INFORME DE HITO DE CONTROL
N° 24044-2021-CG/GRHC-SCC

**“OPERATIVIDAD DE LA OBRA: MEJORAMIENTO DE LA
CAPACIDAD RESOLUTIVA DE LOS SERVICIOS DE SALUD
DEL HOSPITAL REGIONAL HERMILIO VALDIZÁN DE
HUÁNUCO, NIVEL III-1”**

HITO DE CONTROL N° 1 – FUNCIONAMIENTO DE LA OBRA

Imagen n.º 3 y 4: Presencia de humedad producto de la filtración en el techo del Tópico de curaciones del servicio de Medicina, cerca los circuitos eléctricos.

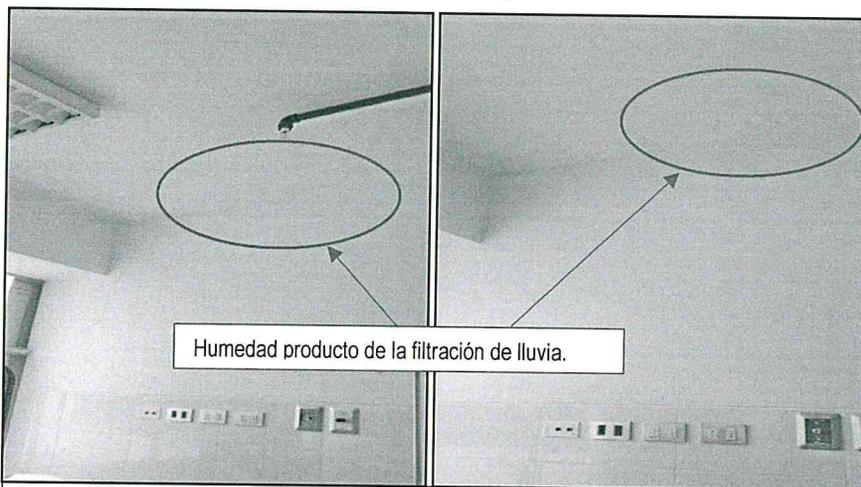
Igualmente, en el área de Tópico de curaciones de medicina y el ambiente donde se ubica la cama 634 del servicio de Medicina (bloque "A"), se identificó la presencia de humedad producto de las filtraciones de agua; asimismo, el ambiente donde se ubica la cama 617 del Servicio Gineco obstetra presenta filtración de agua pluviales por el sistema eléctrico (fluorescente); al igual que, presenta goteos por el techo cerca al sistema eléctrico y los equipos de ecográficas, tal como se muestra a continuación:

Imagen n.º 9 y 10: Escaleras y ascensor para el acceso del séptimo nivel (azotea) se encuentran expuestas al ingreso de aguas de lluvia, permite el ingreso de aguas provenientes de las lluvias.

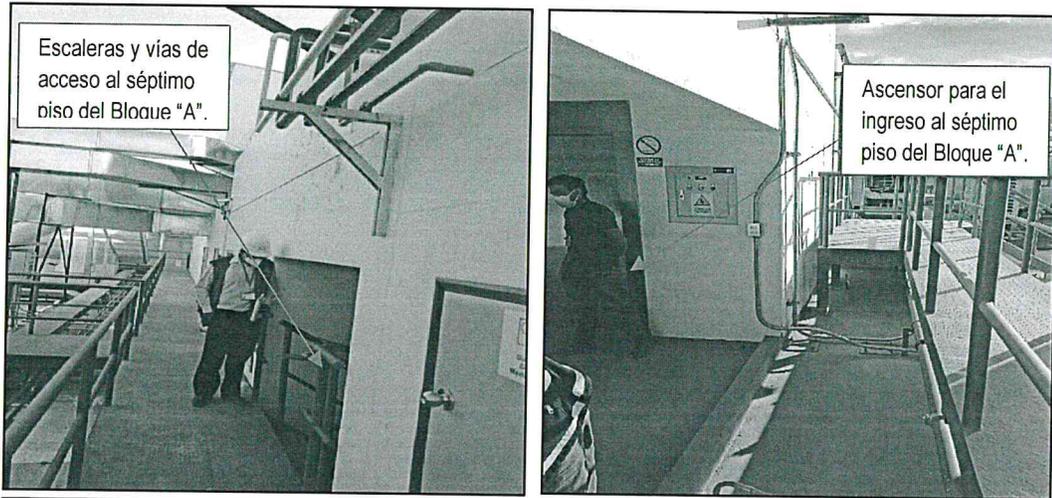
Asimismo, las vías de acceso, ascensor y escaleras para el ingreso al séptimo nivel (azotea) del bloque "A", no presenta coberturas, estando expuestas al ingreso de las aguas pluviales, tal como se muestra a continuación:

Imagen n.º 11y 12: Vías de acceso expuestas al ingreso de aguas de lluvia, permite el ingreso de aguas provenientes de las lluvias.

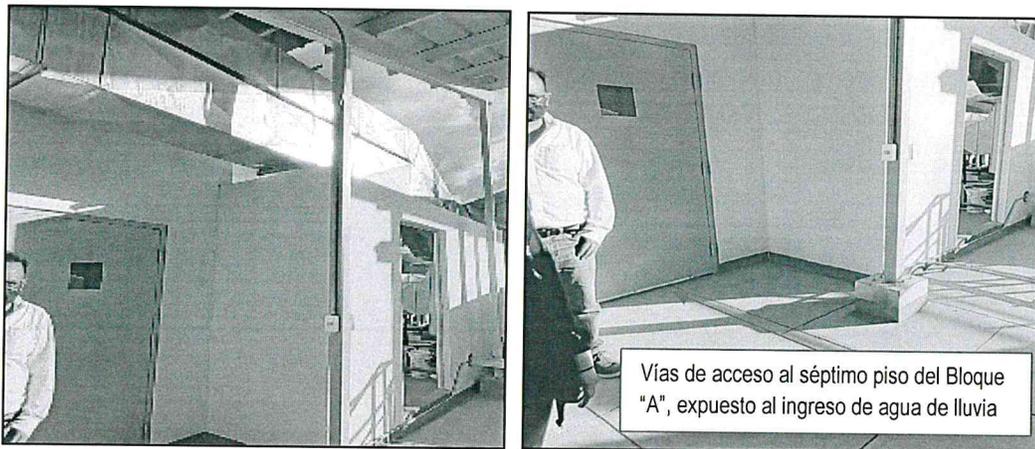
Dicha situación, permite que las aguas de lluvia puedan ingresar al interior del nosocomio, vulnerando el numeral n.º 6.2.1.2 Accesibilidad e ingresos y n.º 6.2.1.14 De las obras complementarias exteriores al establecimiento de salud de la Norma Técnica de Salud, que establece:

Sistemas eléctricos expuestos

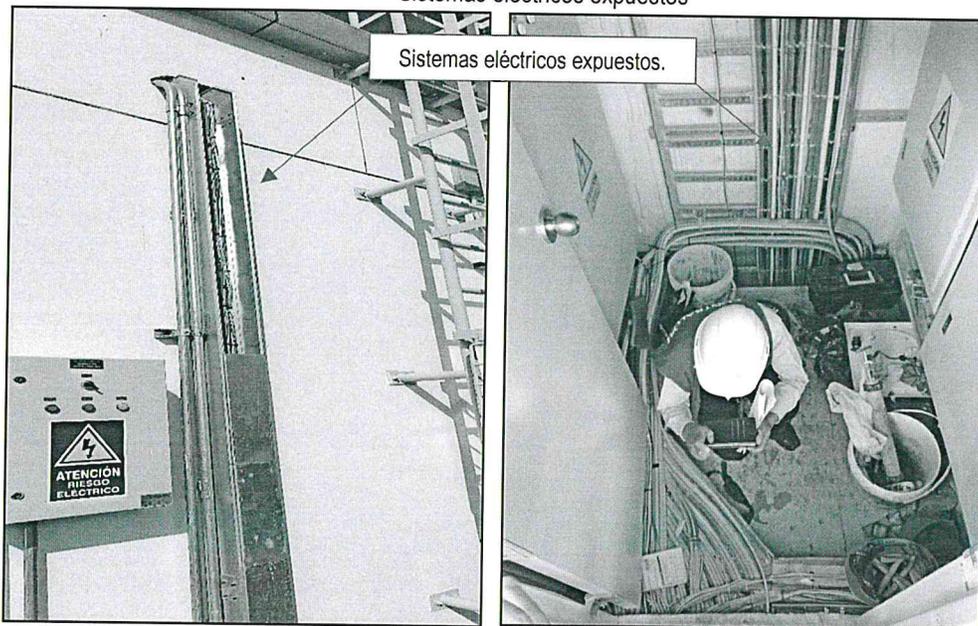
Igualmente, en relación al sistema eléctrico del bloque "A", se advirtió que este no cuenta con cubiertas metálicas para su protección, afectando su vida útil al estar expuestos a las lluvias, asimismo, las puertas de madera, están expuestas a la humedad pudiendo generar la formación de hongos, tal como se muestra a continuación:

Panel fotográfico
Sistemas eléctricos expuestos

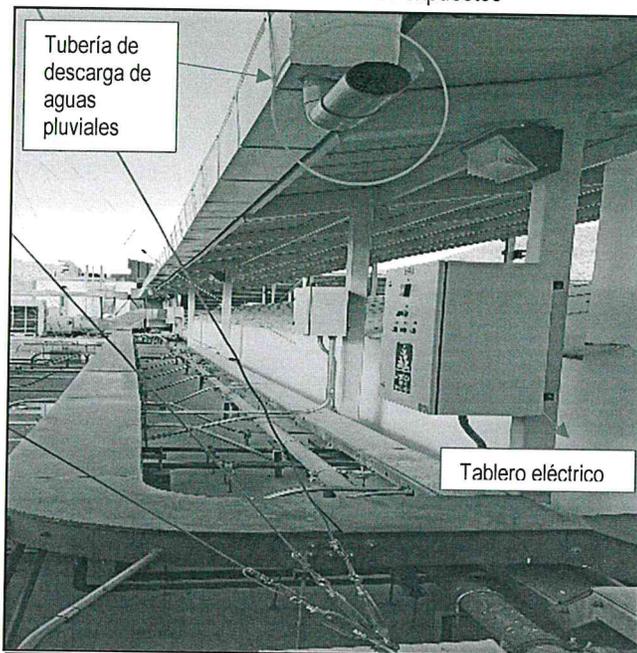
También, se advirtió que la tubería de descarga de aguas pluviales provenientes de los techos del bloque "A", evacuan cerca a los tableros eléctricos pudiendo generar riesgos durante su operación y mantenimiento en épocas de lluvias, tal como se muestra a continuación:

Imagen n.º 28: Presencia de humedad en los techos y pared de los ambientes del Planta de Oxigenó.

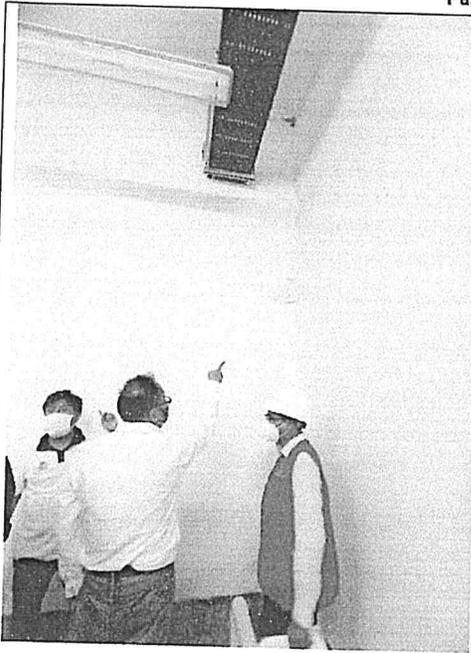
2. Se evidencia que en las paredes y techo concernientes a la Planta de oxígeno existe la presencia de humedad ocasionado por la infiltración de lluvia; asimismo, se identificó la presencia de barra expuesta en la azotea del modulo de la planta de oxígeno.

Imagen n.º 35: Identificación de barras expuestas en el módulo de Planta de Oxigenó.

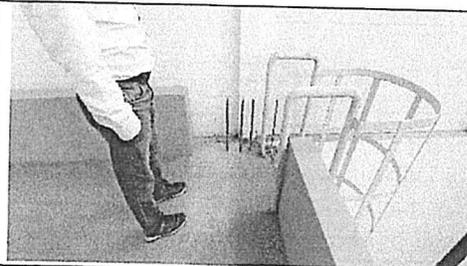
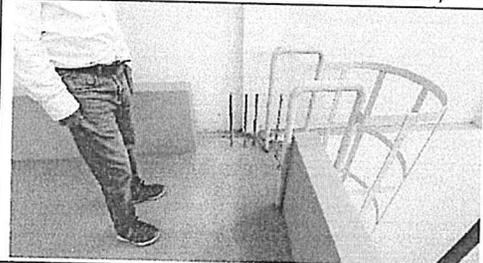
Imagen n.º 36: Identificación de barras expuestas en el módulo de Planta de Oxigenó.

Panel fotográfico n.º 2
Modulo del Bloque "D"

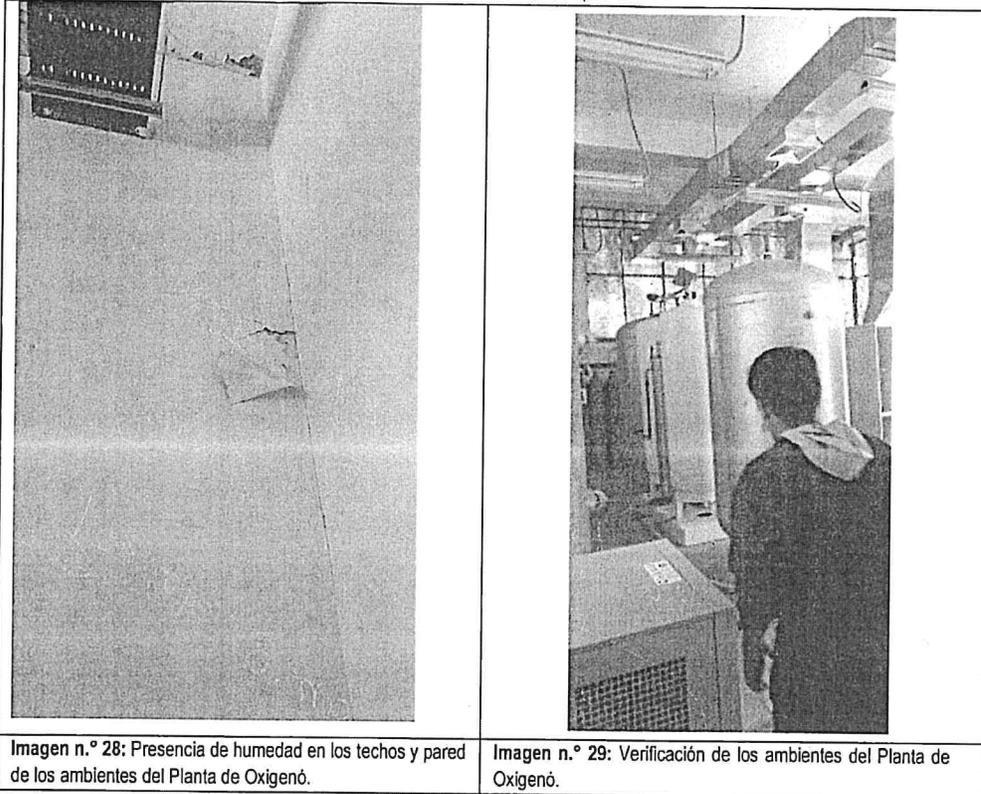
2. Se evidencia que en las paredes y techo concernientes a la Planta de oxígeno existe la presencia de humedad ocasionado por la infiltración de lluvia.

Imagen n.º 28: Presencia de humedad en los techos y pared de los ambientes del Planta de Oxígeno.
